# 改善箇所説明図

ステアリングシャフト

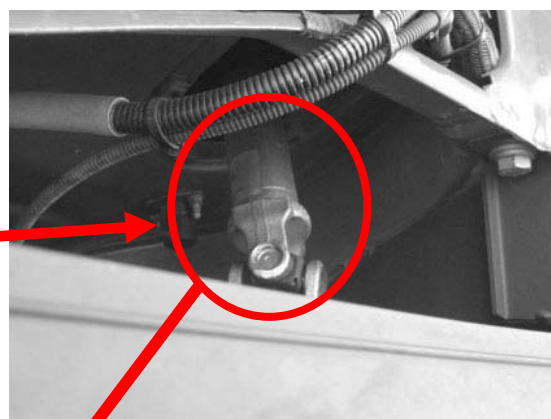
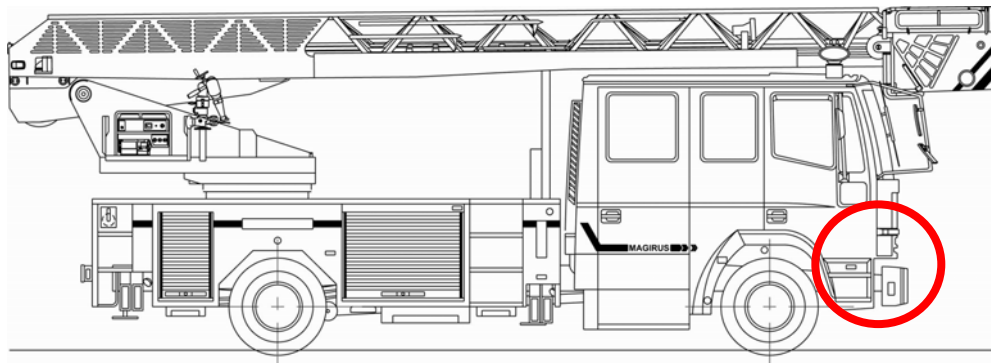
不具合発生箇所

ステアリングシャフトの強度が不足しているものがあるため、悪路走行を行うと、ジョイント部に亀裂が発生することがある。そのため、そのまま使用を続けると、ジョイント部が破損し、最悪の場合、かじ取り操作ができないおそれがある。

全車両、ステアリングシャフトの製造番号の確認を行い、対象車両はステアリングシャフトを良品と交換する。

識別：ボンネット右側ヒンジ部に黄色いペイントを塗布する。
